改善箇所説明図

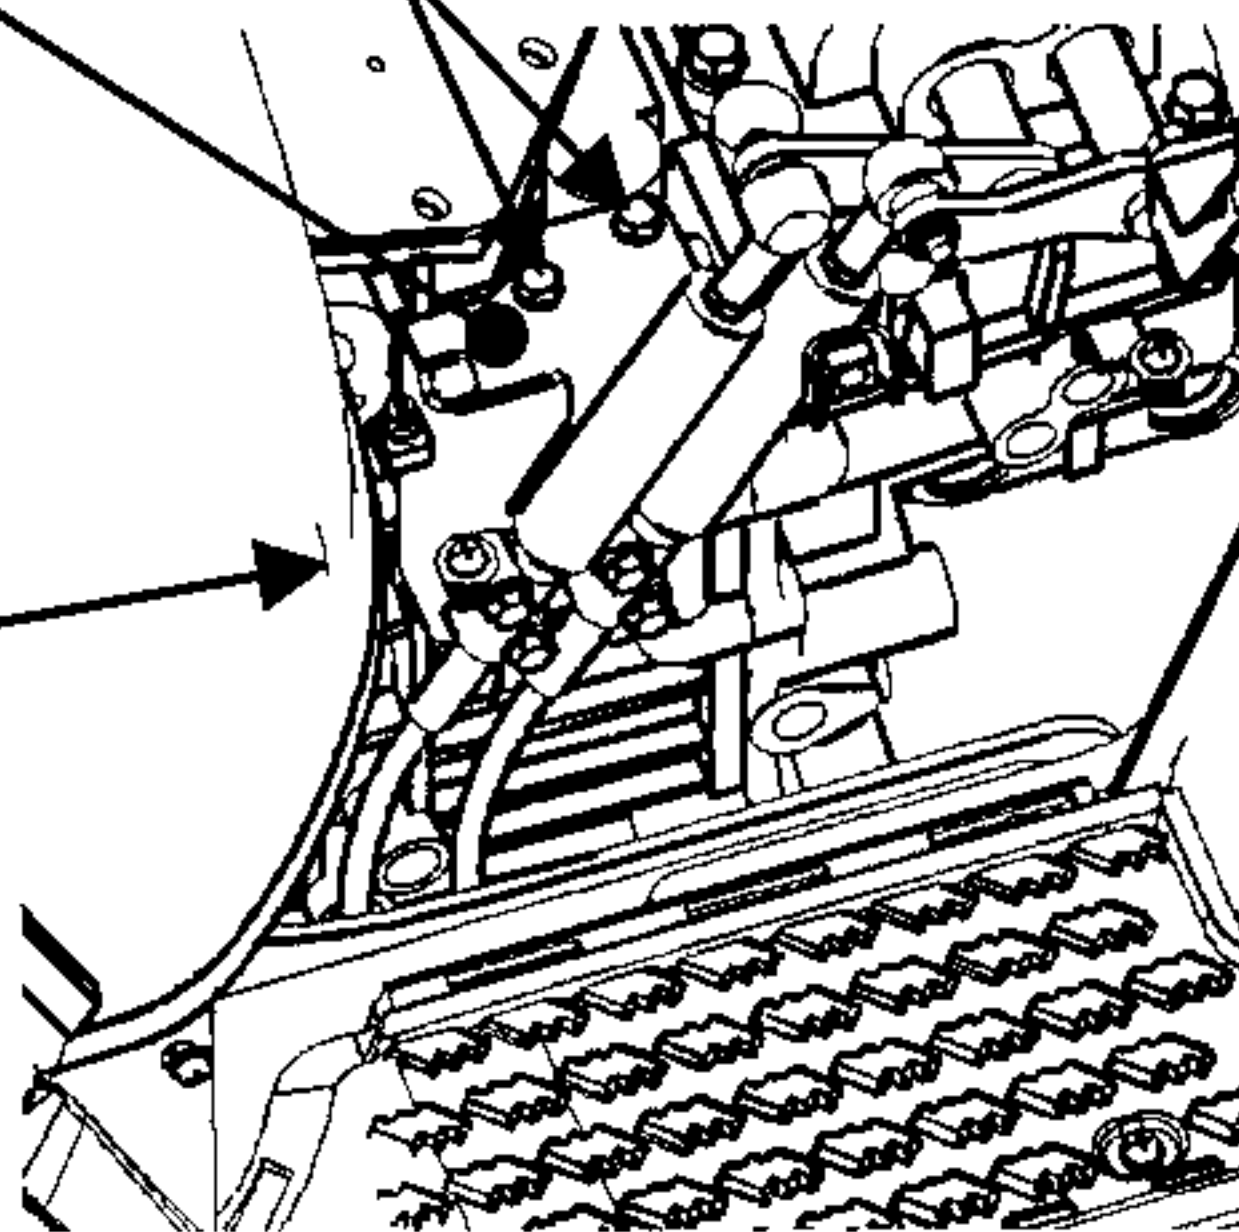
手動変速機付車において、シフトケーブルの取付ブラケットの強度が不足しているため、過度な操作力でシフト操作を繰り返すと、当該ブラケットに亀裂が発生するものがある。そのため、そのまま使用を続けると、当該ブラケットが破損してシフト操作が出来なくなり、走行不能となるおそれがある。

全車両、シフトケーブル取付ブラケット上部に変形抑制プレートを追加する。また、ブラケットを点検し、変形しているものは新品に交換する。
